リコール届出一覧表

リコール届出日：令和2年5月12日

リコール届出番号	外-3030	リコール開始日	令和2年5月13日
届出者の氏名又は名称	ジャガー・ランドローバー・ジャパン株式会社 代表取締役 ハンソン・マグナス・ユタカ	製作国：英国 製作者名：ジャガー・ランドローバー・リミテッド 問い合わせ先： ランドローバーお客様相談室 0120-922-992	
不具合の部位（部品名）	車体(リヤスポイラー)		
基準不適合状態にあると認める構造、装置又は性能の状況及びその原因	テールゲートに装着されているリヤスポイラーにおいて、接着工程の作業指示が不適切なため、当該リヤスポイラー上部と下部の密着性が低下しているものがある。そのため、当該リヤスポイラー上部が剥がれ、最悪の場合、走行中に外れて落下するおそれがある。		
改善措置の内容	全車両、リヤスポイラーに接着剤を充填する。なお、接着の剥がれが確認された場合は、リヤスポイラーを良品に交換する。		
不具合件数	14件	事故の有無	無し
発見の動機	市場からの情報、および国土交通省の指導による。		
自動車使用者及び自動車分解整備事業者に周知させるための措置	<ul style="list-style-type: none"> ・使用者：電話又はダイレクトメールで通知する。 ・自動車分解整備事業者：日整連発行の機関誌へ掲載する。 ・改善実施済車には、運転席側ドアロックストライカー付近に外-3030のステッカーを貼付する。

改善箇所説明図

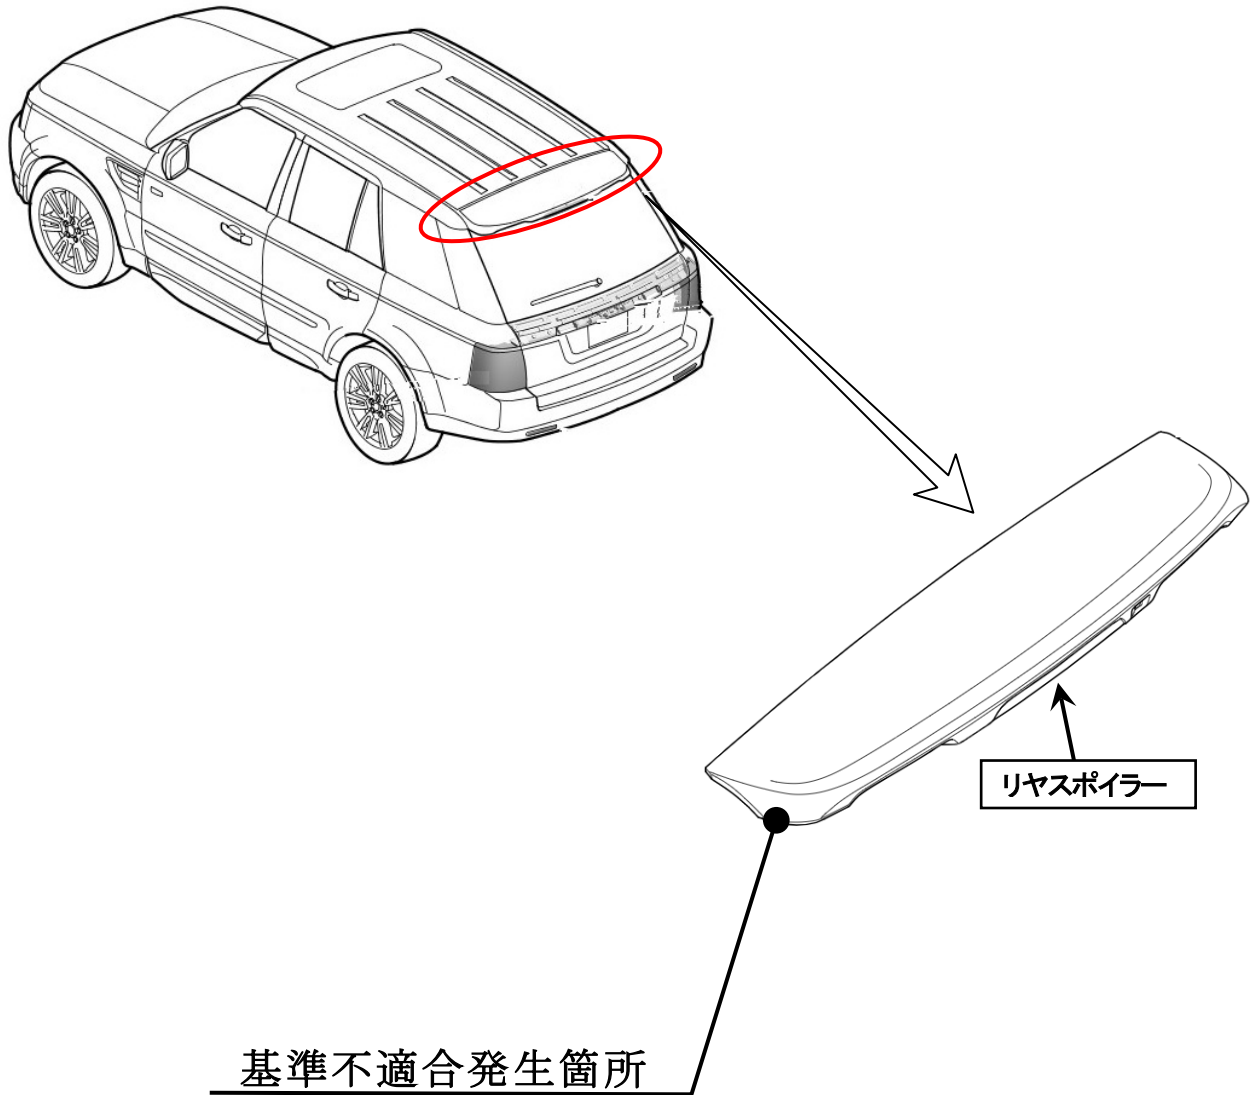
テールゲートに装着されているリヤスポイラーにおいて、接着工程の作業指示が不適切なため、当該リヤスポイラー上部と下部の密着性が低下しているものがある。そのため、当該リヤスポイラー上部が剥がれ、最悪の場合、走行中に外れて落下するおそれがある。

全車両、リヤスポイラーに接着剤を充填する。なお、接着の剥がれが確認された場合は、リヤスポイラーを良品に交換する。

識別: 助手席ドアヒンジボルトに白ペイントを塗布する。
